**CCR-VIA -- COMITATO DI COORDINAMENTO REGIONALE PER LA
VALUTAZIONE D'IMPATTO AMBIENTALE**

Giudizio n° 2888 del 27/03/2018

Oggetto Impianto di recupero per la frazione organica dei rifiuti urbani provenienti da raccolta differenziata - Valutazione Preliminare ai sensi dell'art. 6 comma 9 del D.Lgs. 152/2006

Istruttoria Tecnica
Progetto

Figura 3: Piano di ripristino della cava proposto in variante (da TAV. 6 allegata alla relazione).

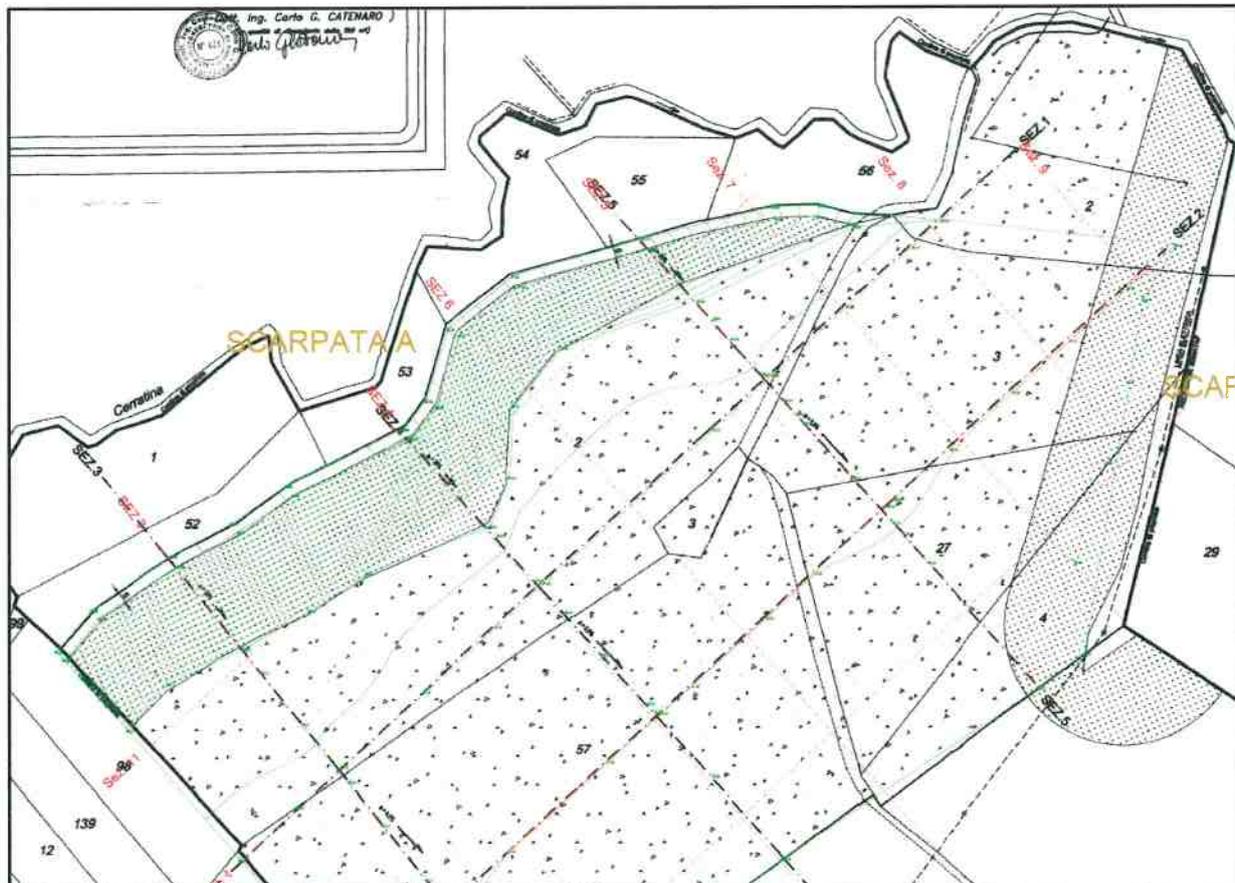
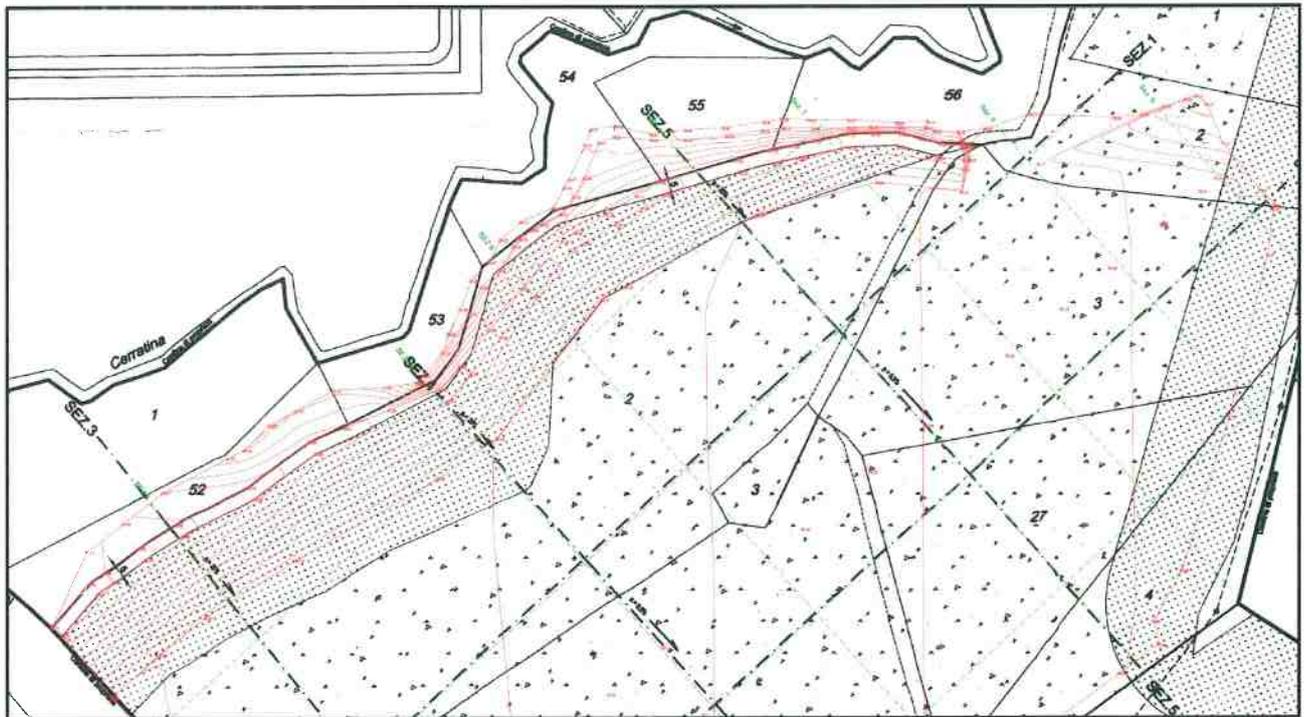
- Nel layout proposto in variante non è riportata l'ubicazione dell'impianto di prima pioggia (la cui installazione è stata richiesta anche nelle prescrizioni del giudizio CCR-VIA n. 2763 del 16/03/2017) che, invece, compariva nel progetto approvato in sede di AIA;

- Dalle sezioni non sono chiare le modifiche che verranno apportate lungo le scarpate in relazione alle distanze dal Fosso Cerratine ed alla viabilità da realizzare. Dalle planimetrie, tuttavia, appare che le modifiche alla scarpata A determinano interventi fino a circa 10 m dal fosso, oltre il **perimetro** degli interventi precedentemente autorizzati in sede di VIA/AIA e già sottoposti a valutazione della Soprintendenza per i Beni Architettonici e Paesaggistici per l'Abruzzo. Si ritiene che dovrà, pertanto, essere verificata la compatibilità dell'intervento con gli aspetti urbanistici e con le fasce di rispetto dai corpi idrici.

Si comunica che ai sensi dell' art. 6 comma 9 del D. Lgs. N. 152/2006 questo comitato non ritiene di assogettare a verifica a VIA o a V.A. le modifiche proposte prescrivendo il rispetto di quanto contenuto al comma 1, lettera f. dell' art. 96 del Regio Decreto 523/39.
